Projet de réfection du mur de soutènement en amont du barrage Simon-Sicard
Mandat d'enquête et d'audience publique du BAPE
16 juillet 2026

Objet : Réponses aux questions du 14 juillet 2026 de la commission du BAPE pour le projet de réfection du mur de soutènement en amont du barrage Simon-Sicard à Montréal – DQ10

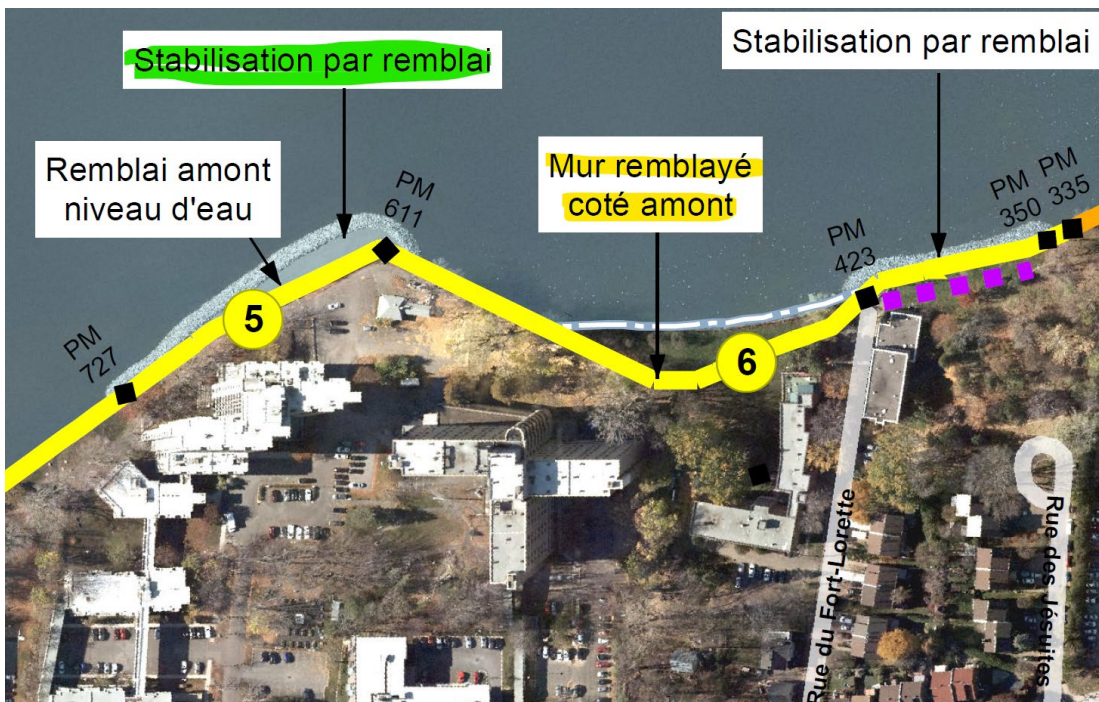
c) Veuillez détailler les raisons pour lesquelles le remblai déjà en place derrière le CHSLD Edmond-Laurendeau et la Fondation Berthiaume-Du Tremblay requerrait cette largeur.

Le libellé de la question pouvant viser l'un ou l'autre des deux secteurs illustrés ci-après, Hydro-Québec distingue, dans sa réponse, les éléments propres à chacun : le secteur associé au texte surligné en vert, qui correspond aux travaux de 2018-2019, et celui associé au texte surligné en jaune, qui correspond au remblai aménagé vers 1974.

Si la question concerne le secteur dont le texte est surligné en vert à l'image ci-dessus, ce remblai d'enrochement a été mis en place lors des travaux prioritaires de 2018-2019. À cet endroit, dans le secteur de la Résidence Berthiaume-du Tremblay, un remblai d'enrochement avait auparavant été mis en place en 1980.

La coupe type de ces travaux ne correspondait pas parfaitement aux relevés bathymétriques et les investigations de 2017 ont indiqué que la pente amont du remblai semblait recouverte d'une faible épaisseur d'enrochements au-dessus d'une épaisseur significative de sédiments très lâches. Les relevés bathymétriques révélaient également que, dans ce secteur, le lit de la rivière présente une pente plus raide qu'ailleurs de la rive vers le centre.

Ainsi, pour assurer la stabilité du remblai, il a été nécessaire de prévoir un remblai plus large pour contrer l'effet déstabilisateur de la pente du lit de la rivière ainsi que de recouvrir les sédiments très lâches, dont la surcharge n'allait probablement pas permettre de les déplacer et de les consolider adéquatement compte tenu de la présence d'un mélange d'enrochements et de sédiments résultant des travaux de remblayage de 1980.

Si la question concerne le secteur dont le texte est surligné en jaune, soit celui de la Résidence Ignace-Bourget illustré sur l'image ci-dessus, Hydro-Québec ne dispose pas d'une réponse précise à cette question. Toutefois, les éléments connus sont les suivants :
